改善箇所説明図

V575A

②主変速レバー

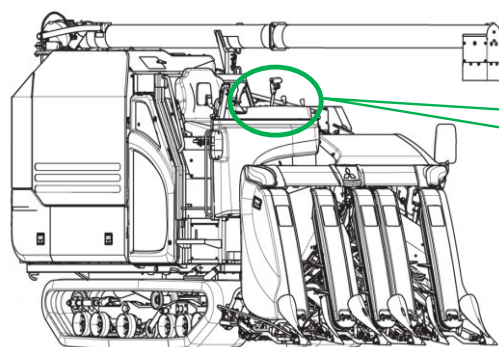
刈取脱穀作業車の主変速レバーにおいて、支点部及び皿ばねの設計検討が不十分なため、主変速レバー支点部に過大な負荷がかかることがある。
そのため、そのまま使用を続けると、変速レバー操作が重くなり、最悪の場合、レバー支点部溶接箇所が破損して外れ、走行不能となるおそれがある。

- ①全車両、皿ばねを対策品に交換する。
- ②全車両、主変速レバーを対策品に交換する。
